Documento n° : 3057.00P-46-ZL-0003	RELAZIONE TECNICA	pag. 1 di 28 Rev.0 del 18-11-2015
---	---------------------------------------	--------------------------	--------------------------------------

Terminale GNL Adriatico S.r.l.
RISCONTRI ALLE RICHIESTE DI CHIARIMENTO
DI CUI ALLA NOTA ISPRA
PROT. N. 49283 DEL 3-11-2015

Terminale GNL Adriatico S.r.l.

Figura 1: Schema impianto

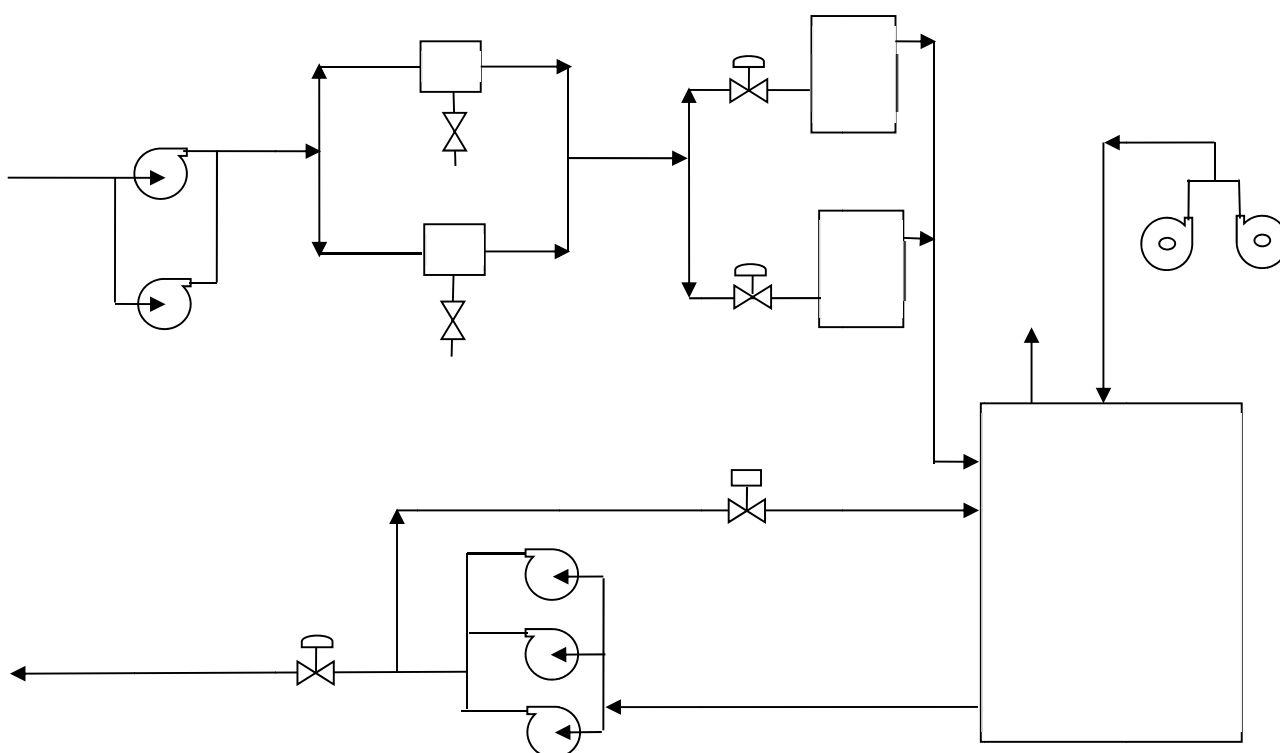
In particolare la presente rapporto intende dare evidenza alle seguenti richieste di chiarimento formulate da ISPRA nella richiamata nota:

- 1) la procedura di impianto attestante le modalità di riattivazione e di gestione dell’impianto di elettroclorazione, con indicazione delle azioni alternative adottate come anti-*fouling* nel periodo di manutenzione dell’impianto iniziato nel mese di marzo fino a settembre 2015, come dichiarato dal Gestore (cfr nota ALNG-0236/15 del 24 settembre 201);

Richiesta di chiarimento n. 1) *Procedura di impianto attestante le modalità di attivazione e di gestione dell'impianto di elettroclorazione, con indicazione delle azioni alternative adottate come anti-fouling nel periodo di manutenzione dell'impianto iniziato nel mese di marzo fino a settembre 2015.*

Il sistema di elettroclorazione, il cui schema è riportato in Figura 1, è così costituito:

- rilancio, mediante due pompe dedicate, di una quota parte dell'acqua mare presente nel circuito di servizio;
- filtrazione dell'acqua mediante cestelli autolavanti (uno in esercizio ed uno di riserva) con capacità di 500 µm;

- produzione della soluzione di ipoclorito di sodio mediante l'utilizzo di una/due celle elettrolitiche in parallelo con- anodo in titanio rivestito e catodo in titanio;

- stoccaggio della soluzione di ipoclorito di sodio in serbatoio in vetroresina a doppia parete dedicato;
- insufflaggio di aria nel serbatoio al fine di garantire che la concentrazione di idrogeno, che si sviluppa dalla reazione elettrolitica e che potrebbe accumularsi nella parte gas all'interno del serbatoio stesso, sia sempre inferiore ai limiti di esplosività con un adeguato margine di sicurezza;

- invio della soluzione di ipoclorito di sodio ai bacini di presa acqua mare mediante l'utilizzo di pompe di iniezione.

2 CAUSE DELLA MESSA FUORI ESERCIZIO

A partire dal mese di gennaio 2015, sono state riscontrate alcune anomalie su due delle tre pompe di iniezione di soluzione ipoclorito ai bacini di presa acqua mare (TAG 49-PBM67501/02/03).

In particolare, è stato riscontrato un consumo anomalo di olio lubrificante dovuto alla non adeguata tenuta delle pompe stesse rispetto agli standard di riferimento, con minime fuoriuscite, non visibili ad occhio nudo, e che sono state raccolte dal bacino di contenimento in cui sono installate le sopra citate pompe: senza, quindi, causare alcun rischio all'ambiente e alla sicurezza e salute dei lavoratori.
